Von: O2-MW-BIMSCHG <O2-MW-BIMSCHG@telefonica.com>
Gesendet: Freitag, 29. Januar 2021 12:05
An: Klenk, Maren
Betreff: Stellungnahme Richtfunk: Bebauungsplan Nr. 320 A VI „Neugärten 4. Erweiterung“ in Herlikofen
Anlagen: A06369.JPG; A06369.xlsx

STELLUNGNAHME / Bebauungsplan Nr. 320 A VI „Neugärten 4. Erweiterung“ in Herlikofen

RICHTFUNKTRASSEN

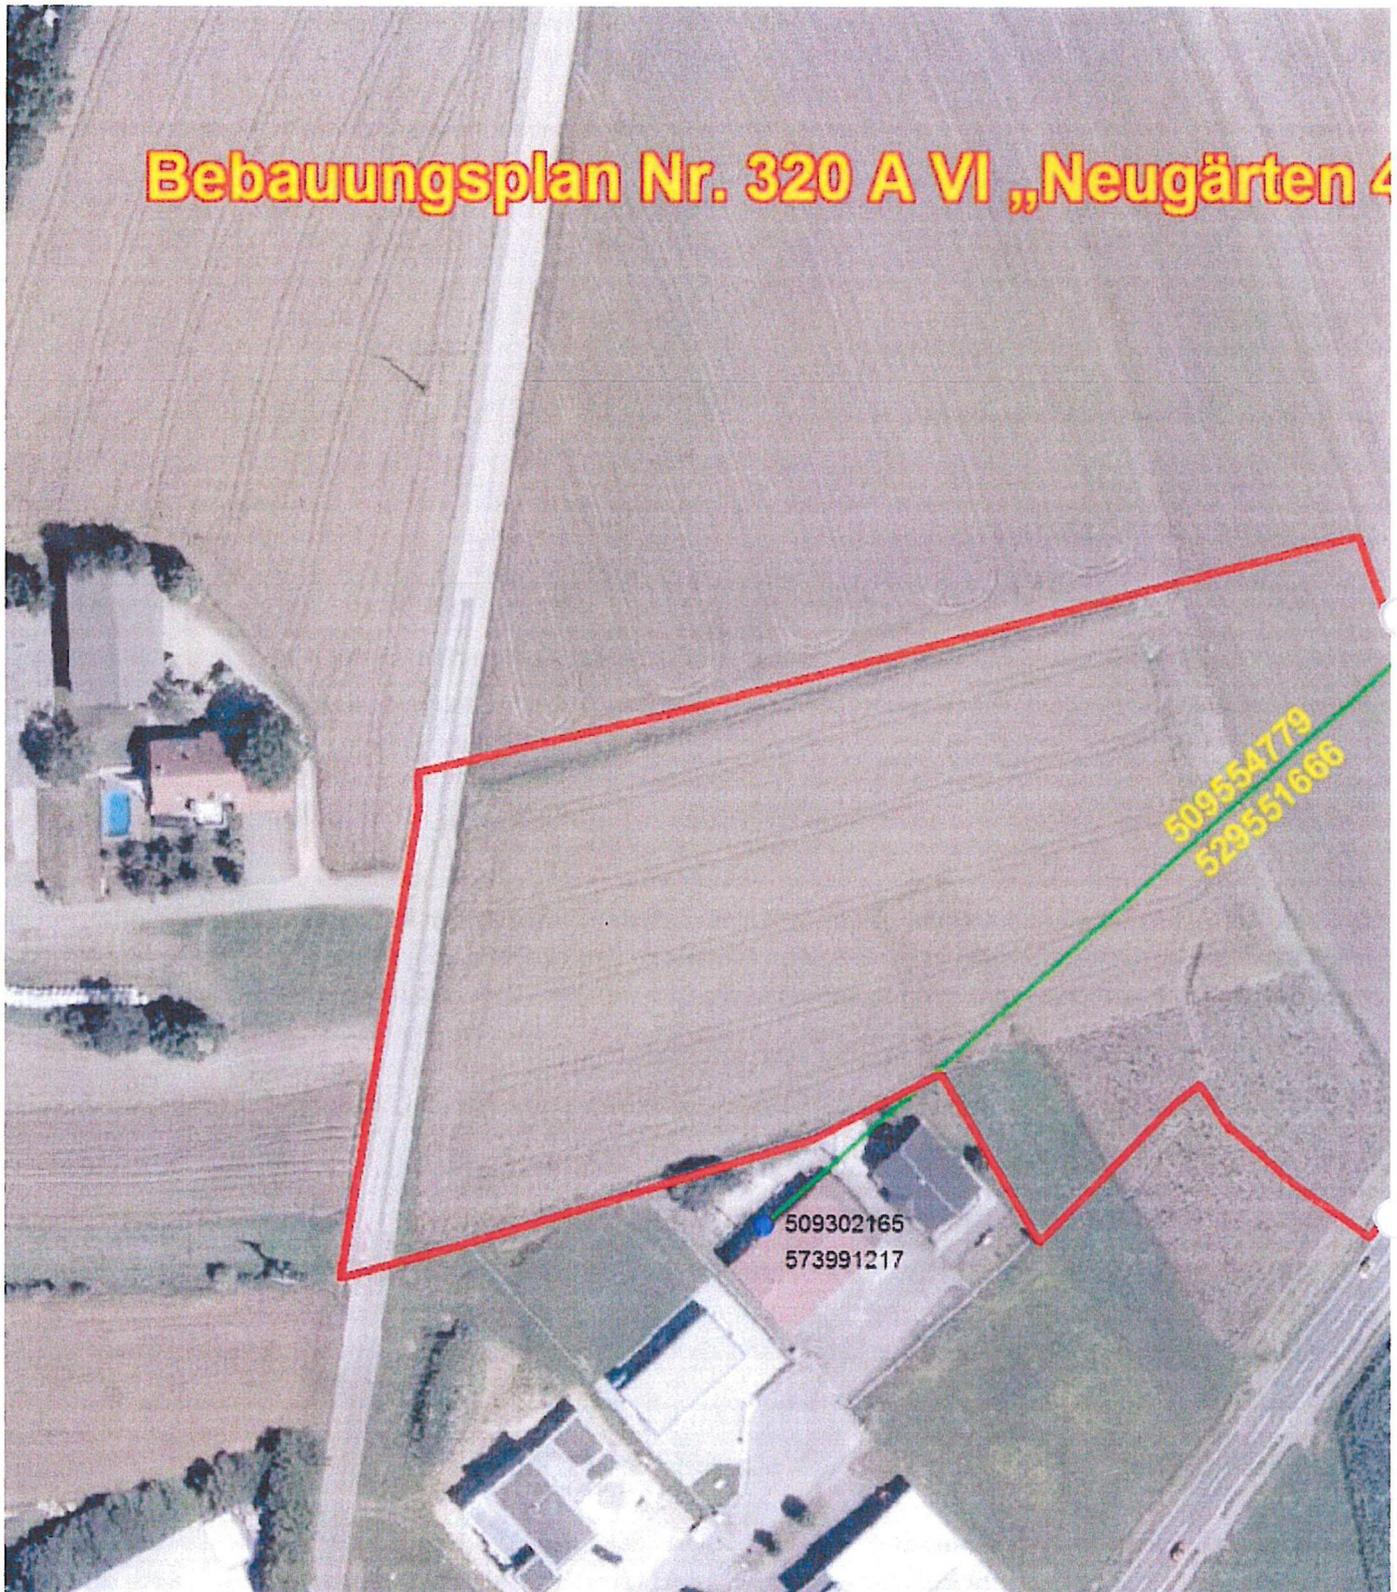
- durch das Plangebiet führen 2 Richtfunkverbindungen hindurch
- die Fresnelzone der Richtfunkverbindung 509554779_529551666 befindet sich in einem vertikalen Korridor zwischen 10 m und 40 m über Grund

Man kann sich diese Telekommunikationslinie als einen horizontal über der Landschaft verlaufenden Zylinder mit einem Durchmesser von rund 30-60m (einschließlich der Schutzbereiche) vorstellen (abhängig von verschiedenen Parametern). Bitte beachten Sie zur Veranschaulichung die beiliegende Skizze mit Einzeichnung des Trassenverlaufes. Alle geplanten Konstruktionen und notwendige Baukräne dürfen nicht in die Richtfunktrasse ragen.

Wir bitten um Berücksichtigung und Übernahme der o.g. Richtfunktrasse in die Vorplanung und in die zukünftige Bauleitplanung bzw. den zukünftigen Flächennutzungsplan. Innerhalb der Schutzbereiche (horizontal und vertikal) sind entsprechende Bauhöhenbeschränkungen s.o. festzusetzen, damit die raumbedeutsame Richtfunkstrecke nicht beeinträchtigt wird.

Es muss daher ein horizontaler Schutzkorridor zur Mittellinie der Richtfunkstrahlen von mindestens +/- 30 m und ein vertikaler Schutzabstand zur Mittellinie von mindestens +/-20m eingehalten werden.

STELLUNGNAHME / Bebauungsplan Nr. 320 A VI „Neugärten 4. Erweiterung“ in Herlikofen**RICHTFUNKTRASSEN**

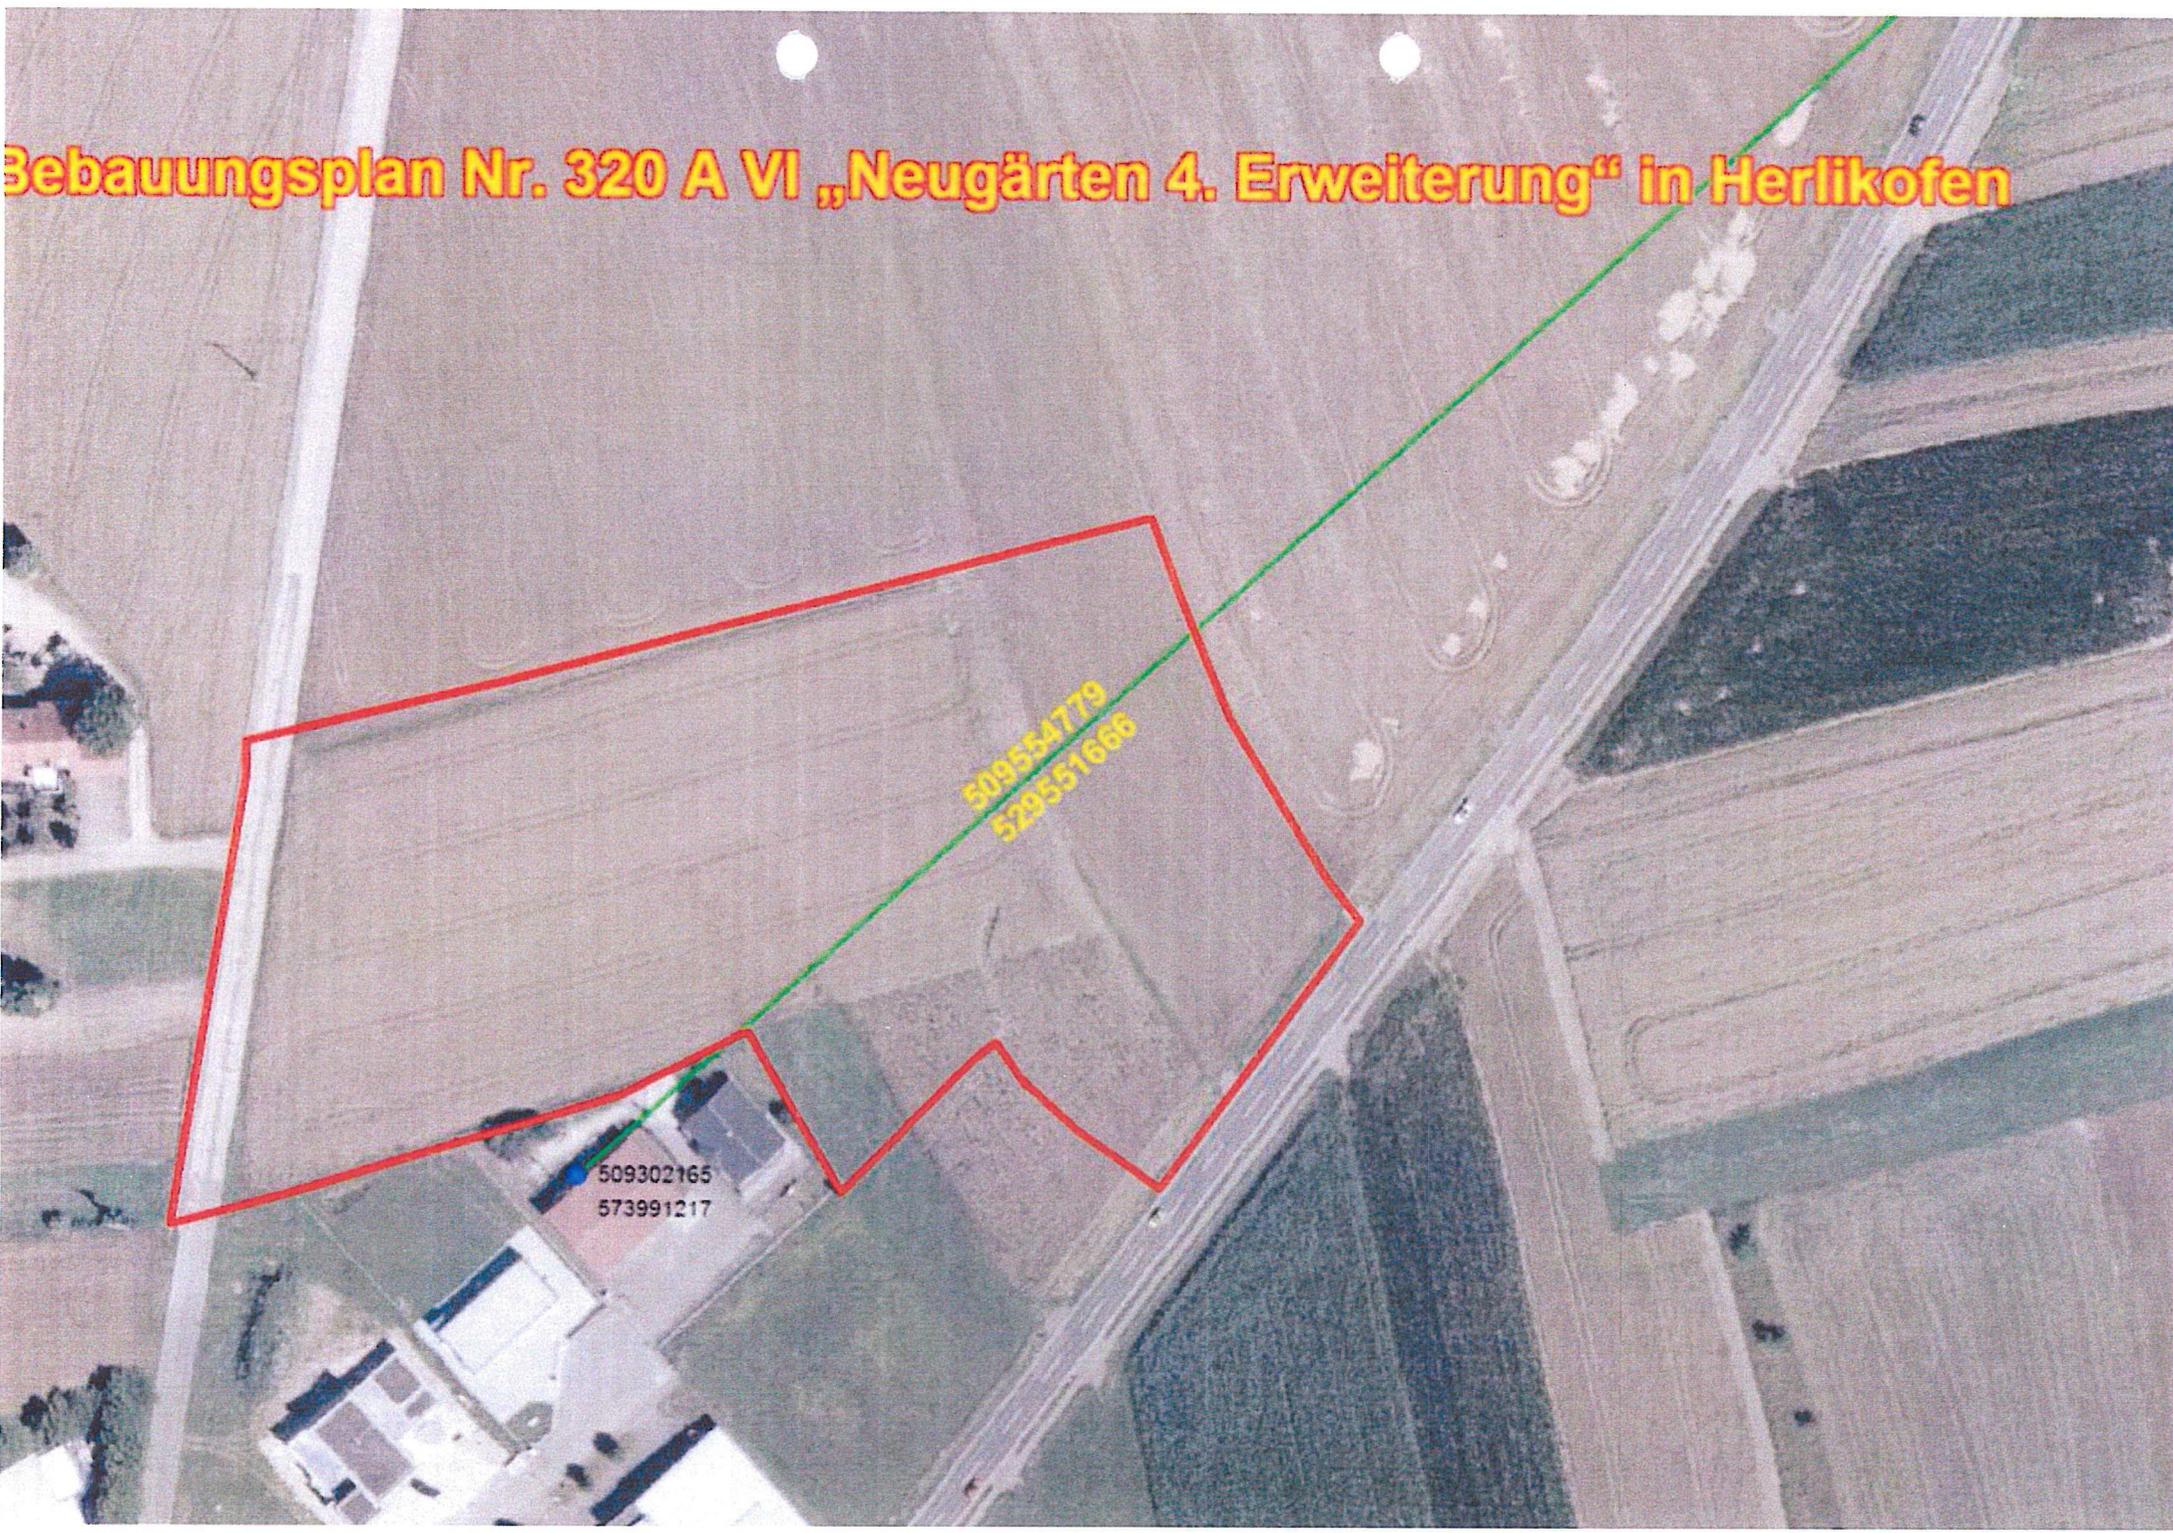
Zur besseren Visualisierung erhalten Sie beigefügt zur E-Mail ein digitales Bild, welches den Verlauf unsere Punkt-zu-Punkt-Richtfunkverbindung verdeutlichen sollen.

Die farbige Linie versteht sich als Punkt-zu-Punkt-Richtfunkverbindungen der Telefónica Germany GmbH & Co. OHG. Das Plangebiet ist im Bild mit dicken roten Kreisen eingezeichnet.
